Dank voor Uw reactie d.d. 21 juni 2021 (ref. SWNL0278284) op de vragen in mijn concept review d.d. 16 juni 2021 betreffende de deelonderzoeken:

- Pilots onderzoek naar ongelijkmatige bodemdaling en drainage van landbouwgronden, referentienummer SWNL0277009;
- Pilot monitoringslocatie drainage Huizinge, referentienummer SWNL0277054.

Review Pilots onderzoek naar ongelijkmatige bodemdaling en drainage van landbouwgronden, referentienummer SWNL0277009

Review *Pilot monitoringslocatie drainage Huizinge*, referentienummer SWNL0277054

Perceel 1 Loppersum

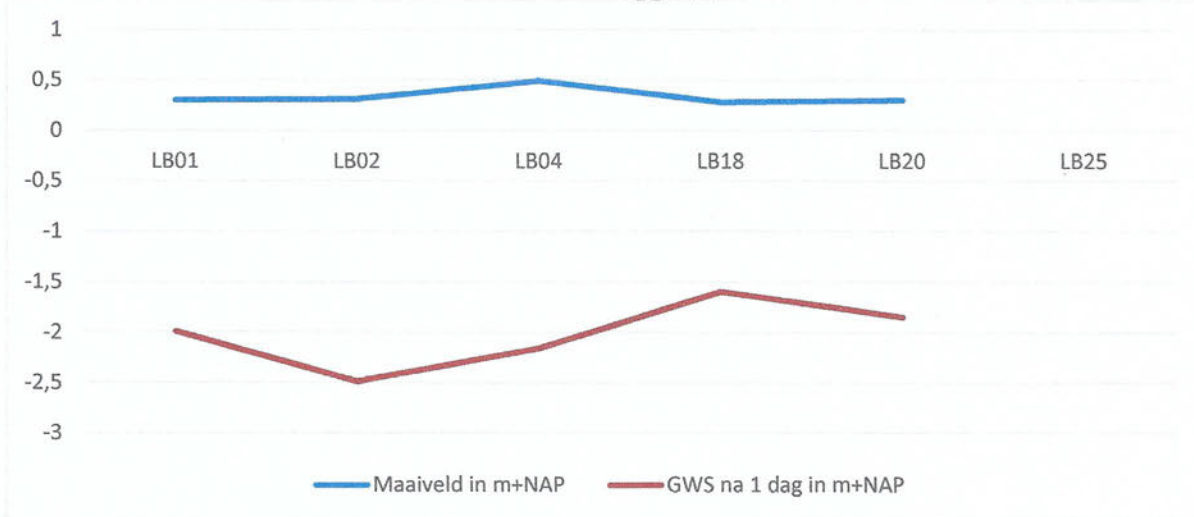
- * uit Figuur 3.3 leidt ik af dat perceel 2 in 1960 overwegend hoger lag dan perceel 3. Ik heb de maaveldsligging en de GWS na 1 dag in m+NAP uit Tabel 3.2 per

perceel bij elkaar gezet (zie de bijgevoegde grafieken). Daarbij werd bevestigd dat het maaiveld in perceel 2 nog steeds iets hoger ligt dan in perceel 3. De wateroverlast wordt dus niet veroorzaakt omdat perceel 2 in een depressie ligt. Bij het maken van de grafieken werd voor mij ook bevestigd dat er behoorlijke verschillen in de grondwaterstanden per perceel gemeten zijn. De gronden moeten dus vrij slecht doorlatend zijn;

Perceel 1 Godlinze

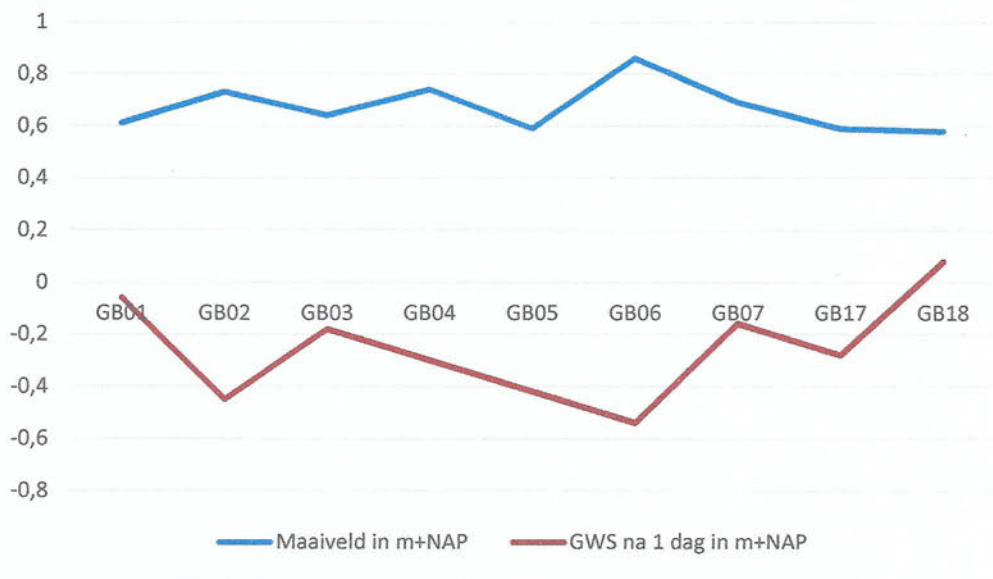
- 4.4.1 *Grondwaterstanden*. Ik heb de maaveldsligging en de GWS na 1 dag in m+NAP uit Tabel 4.2 per perceel bij elkaar gezet (zie de bijgevoegde grafieken). Het lijkt erop dat de grondwaterstanden per perceel minder variëren, dan in Loppersum;
